SERVICE INFO – INA 0097

Промени в ролките на някои обтягащи рамена за задвижването на допълнителни агрегати

Артикулни номера: 534 0138 30
534 0145 10
534 0150 10

Снимка 1: Поглед отблизо на ролката в предишния вариант (отляво) и в новия вариант (отдясно)

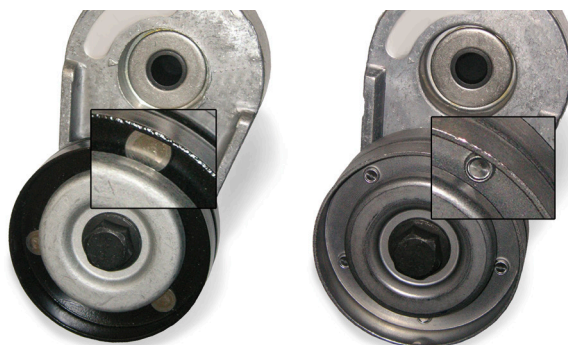
Както е показано на Снимка 1, разликите са покритието (преди черно, сега метално сиво) и връзката между двете половини на ролката (преди занитени, сега вкопчани).

По време на преходния период ще разполагаме със смесени наличности. И двата варианта отговарят на техническите изисквания и могат да бъдат използвани без ограничения за посочените в каталога автомобили.
